**AVIS RELATIF À LA PROTECTION
CONTRE LES EVENTUELS EFFETS NOCIFS ET NUISANCES
PROVOQUÉS PAR LES RAYONNEMENTS NON IONISANTS
GÉNÉRÉS PAR DES ANTENNES ÉMETTRICES STATIONNAIRES**

Commune : BEAURAING - Exploitant : PROXIMUS

Référence exploitant : 82RGA_01

Rapport n° 476 / 2025

Figure 1 : Vue en plan des lieux de séjour et des points de contrôle

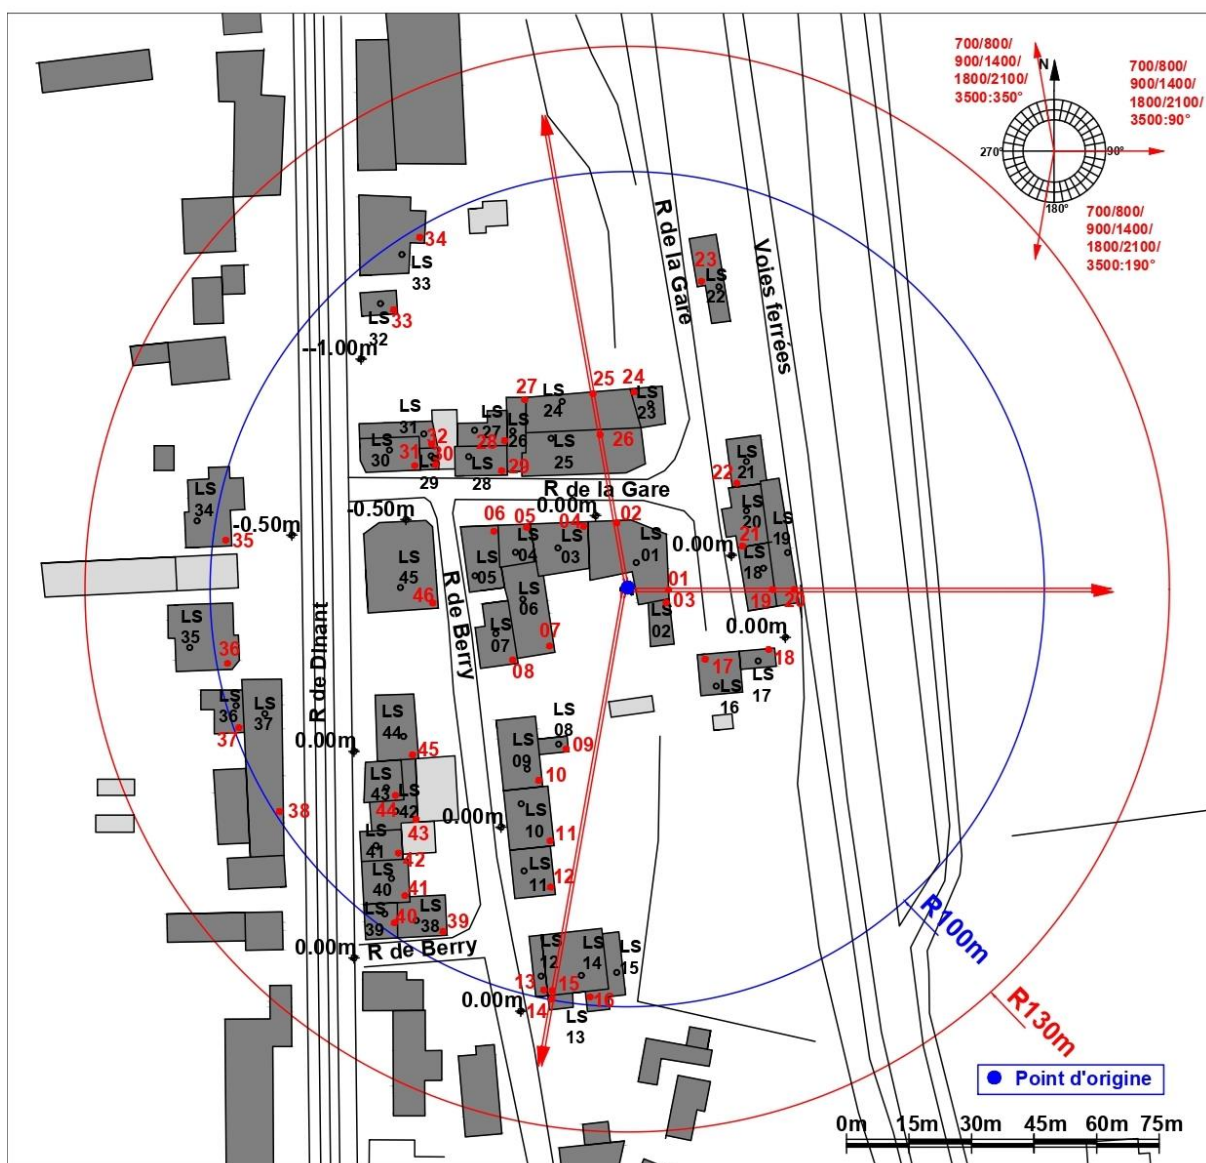
N° point de contrôle	LS	Atténuation (dB)	Indice d'exposition relatif à la limite par installation IE_i
14	LS13	3,0	0,225
15	LS14	3,0	0,219
13	LS12	3,0	0,218
40	LS39	3,0	0,084
38	LS37	3,0	0,076
34	LS33	3,0	0,075
42	LS41	3,0	0,074
33	LS32	3,0	0,072
12	LS11	3,0	0,068
16	LS15	3,0	0,065
41	LS40	3,0	0,061
39	LS38	3,0	0,043
11	LS10	3,0	0,038
36	LS35	3,0	0,037
27	LS26	3,0	0,034
35	LS34	3,0	0,033
23	LS22	3,0	0,033
26	LS25	3,0	0,030
44	LS43	3,0	0,028
24	LS23	3,0	0,024
10	LS09	3,0	0,024
43	LS42	3,0	0,023
21	LS20	3,0	0,022
20	LS19	3,0	0,022
19	LS18	3,0	0,021
25	LS24	3,0	0,021
4	LS03	3,0	0,020
17	LS16	3,0	0,020
9	LS08	3,0	0,020
45	LS44	3,0	0,019
37	LS36	3,0	0,017
18	LS17	3,0	0,016
29	LS28	3,0	0,013
22	LS21	3,0	0,012
31	LS30	3,0	0,012

En ce qui concerne les antennes de l'installation mentionnées dans le tableau 1, la distance maximale à laquelle la limite pourrait être atteinte, à l'extérieur, est égale à 94,4 m. S'il n'y a pas de LS à une distance inférieure, les antennes respectent forcément la limite d'immission.

Dans le cas des LS situés à l'intérieur des bâtiments, une atténuation d'obstacle est prise en compte et il en résulte que la distance maximale à laquelle la limite pourrait être atteinte se réduit à 66,8 m.
